# 通学路対策要望箇所図(安浦地区)①

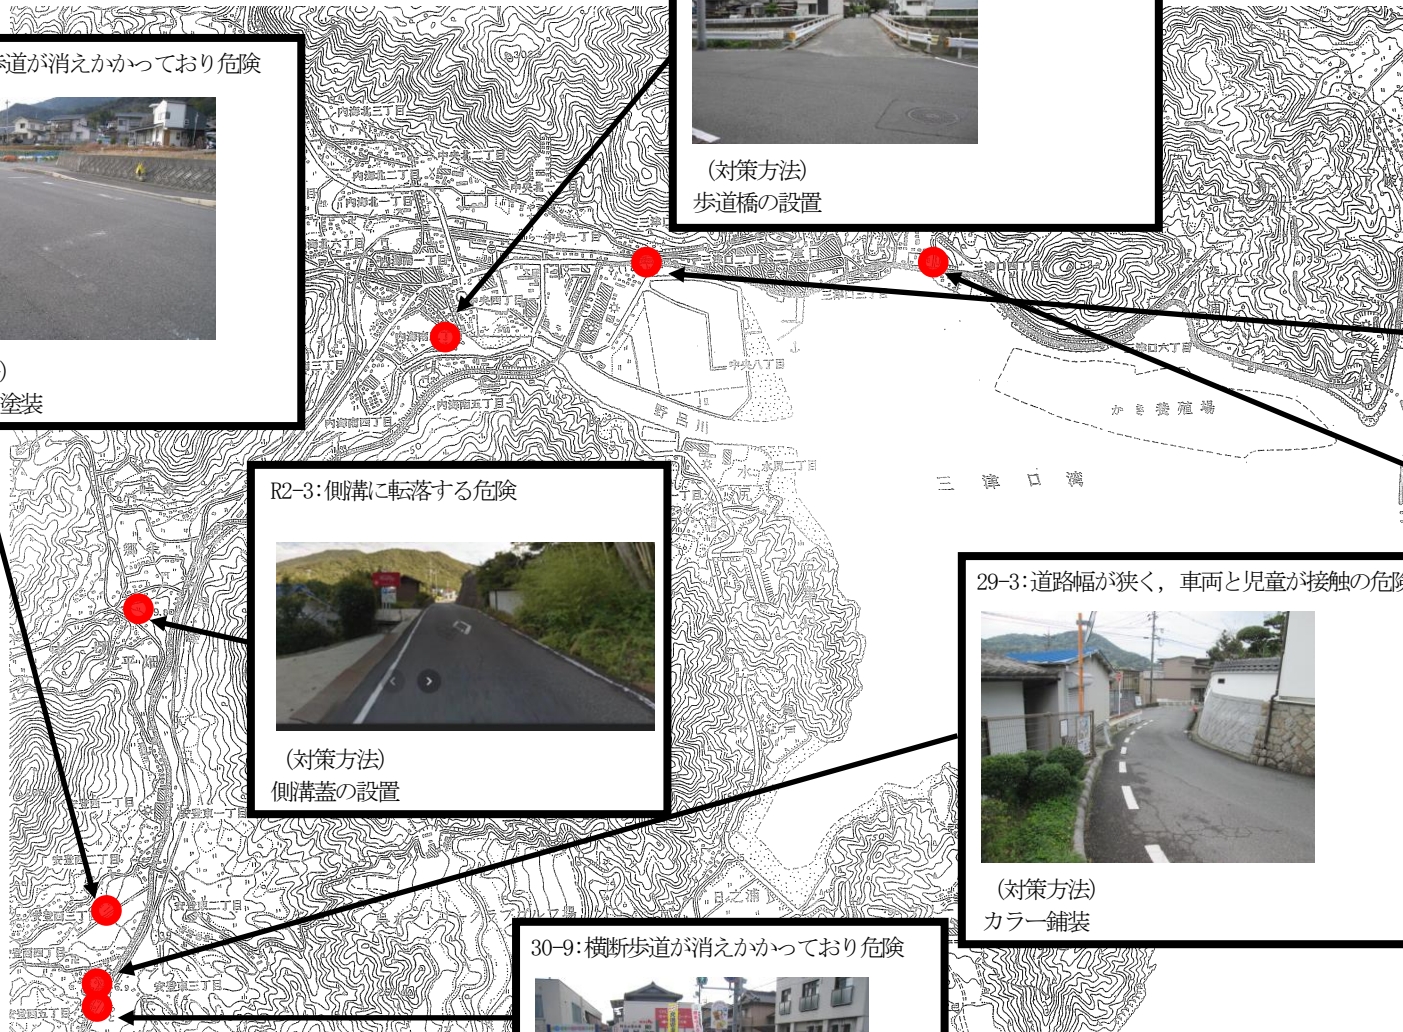
30-9:横断歩道が消えかかっており危険

28-13:道路幅が狭く、車両と児童が接触の危険

26-32:横断歩道までの歩道が無い上に、横断歩道待機場所が無く危険

R2-3:側溝に転落する危険

29-3:道路幅が狭く、車両と児童が接触の危険

26-31:横断歩道が無く危険

(対策方法)  
横断歩道の塗装

(対策方法)  
歩道橋の設置

(対策方法)  
歩道整備

(対策方法)  
側溝蓋の設置

(対策方法)  
カラー舗装

(対策方法)  
横断歩道の設置

## 通学路対策要望箇所図(安浦地区)②

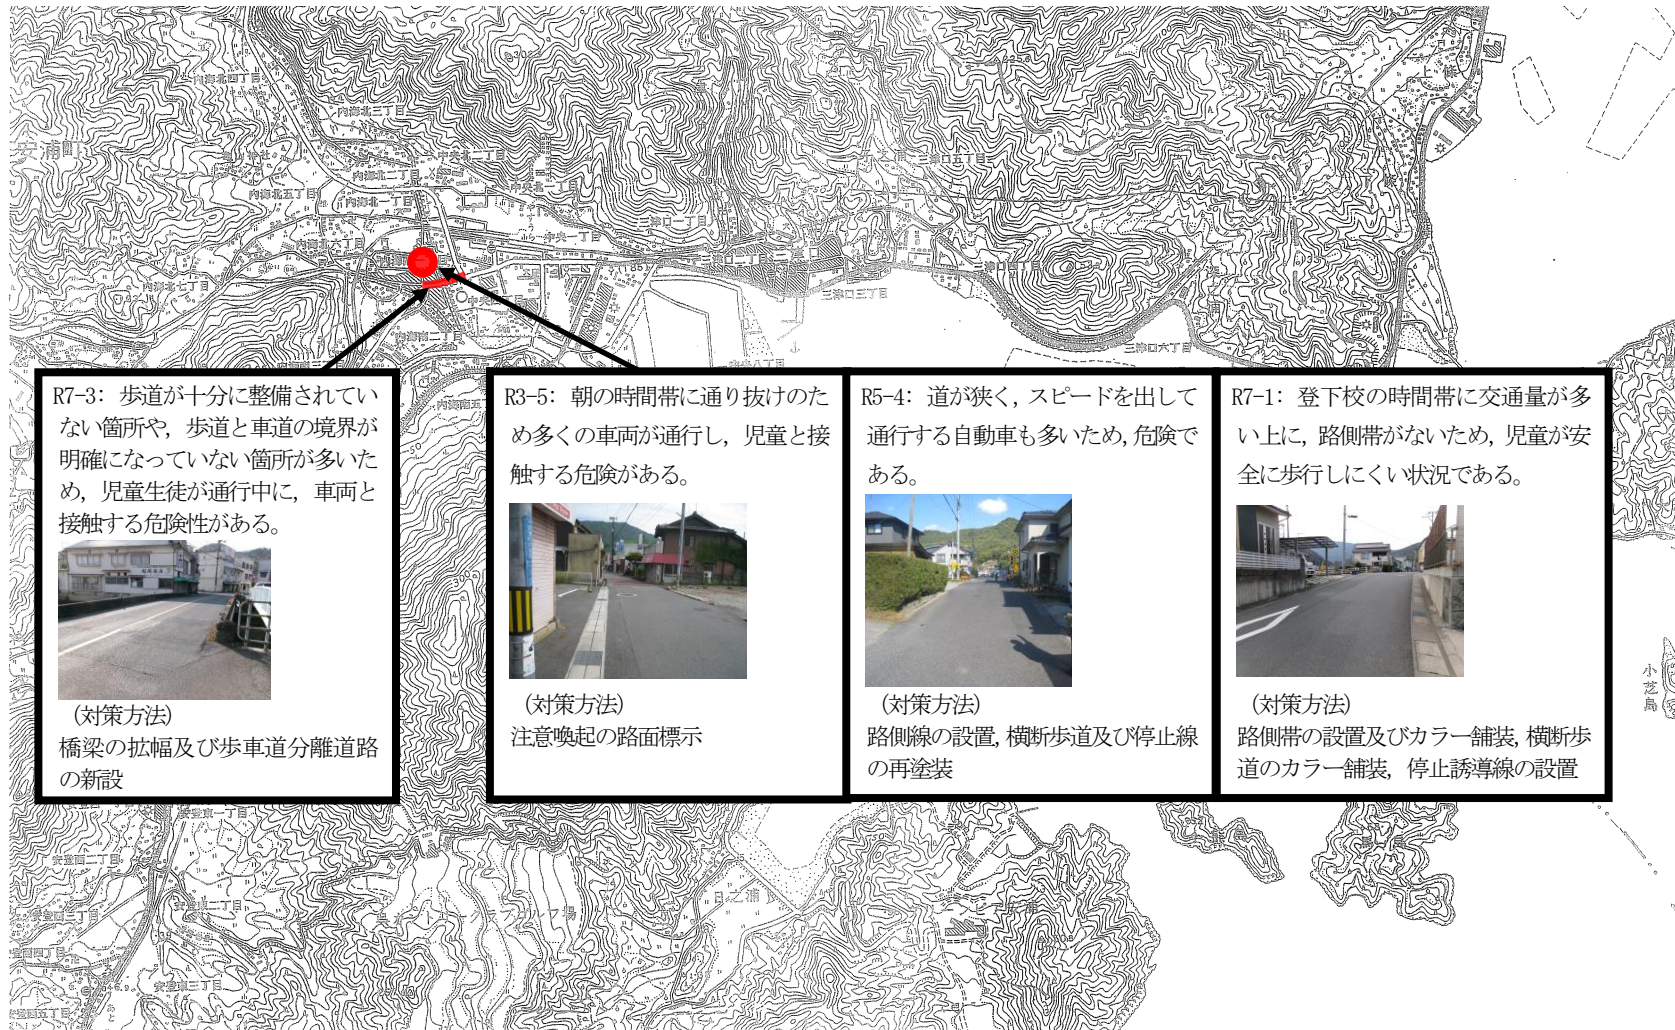
30-9:横断歩道が消えかかっており危険

(対策方法)  
横断歩道の塗装
